平面図 S=1:500 (A-1)
S=1:1000 (A-3)

令和	年度	工事
道路名	球磨田浦線	
工事箇所	葦北郡 芦北町 横居木地内	
図面種類	平面図	
縮尺	S=1:500 (A-1), S=1:1000 (A-3)	
図面	全 2 葉 第 1 号	
現況図	電子平板測量実測データ	
免注機関	熊本県 県南広域本部 芦北地域振興局

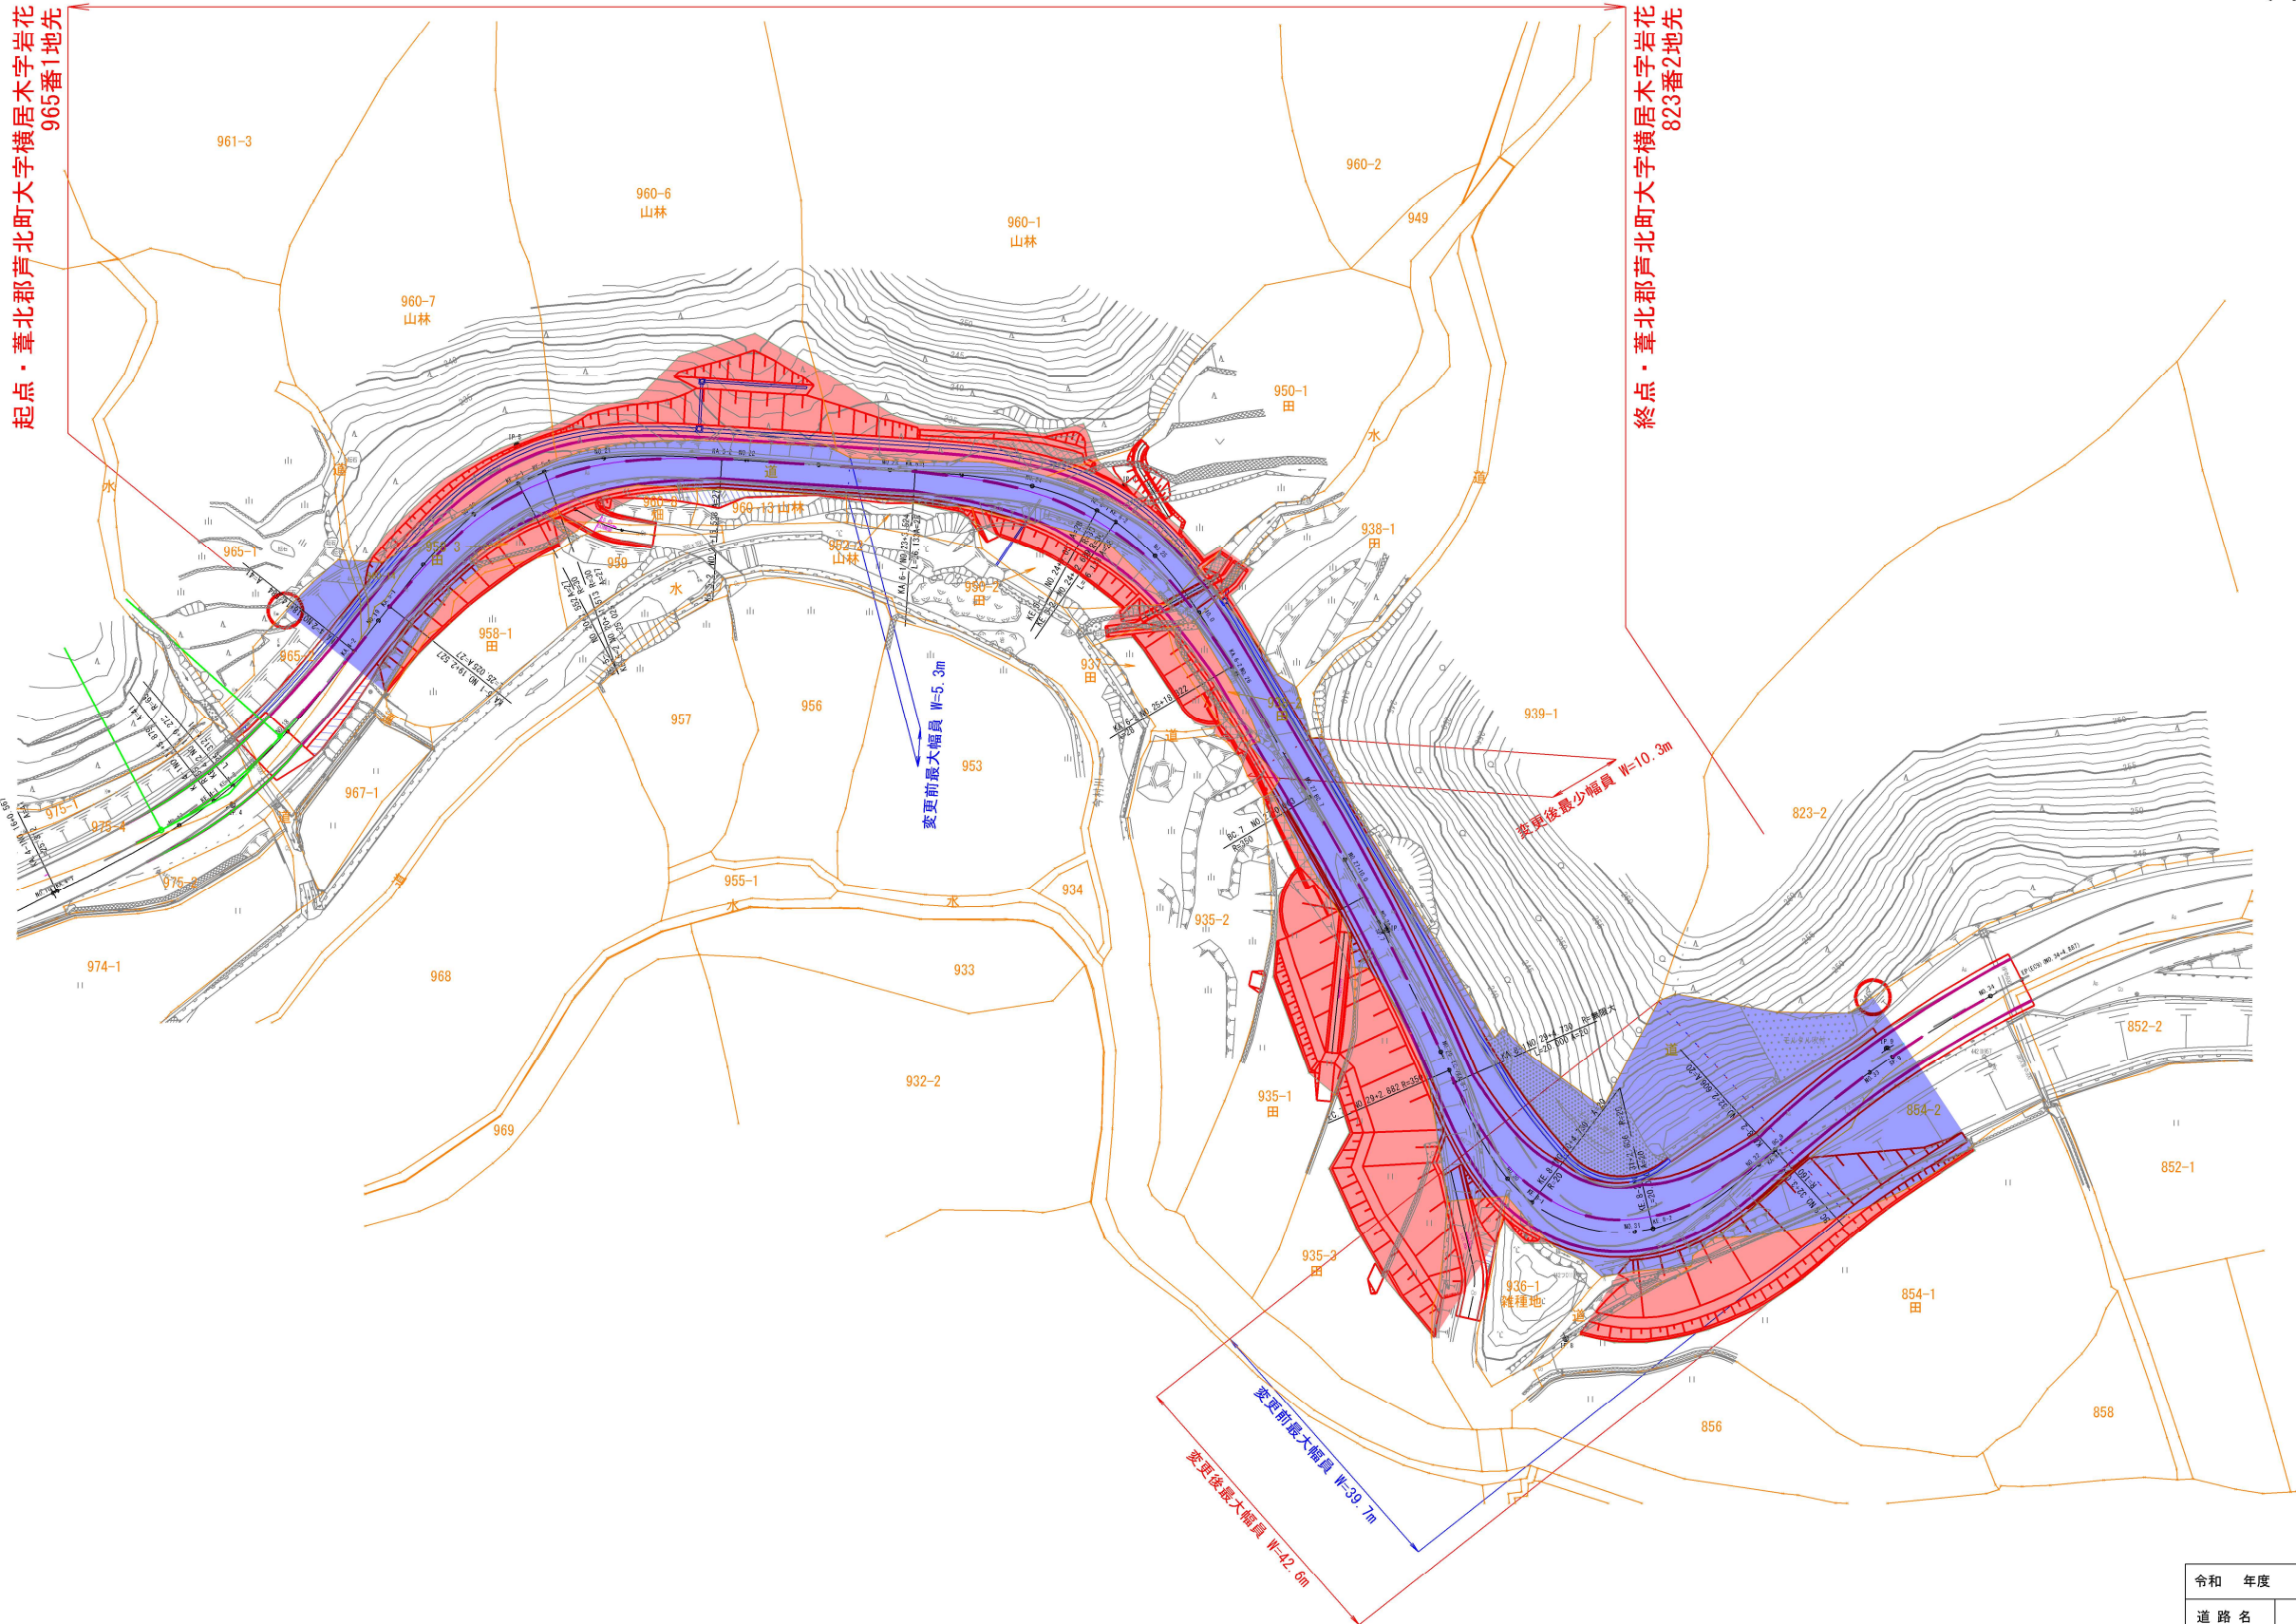
変更後 L=293.4m 最大幅員 W=42.6m 最少幅員 W=10.3m
変更前 L=286.9m 最大幅員 W=39.7m 最少幅員 W= 5.3m
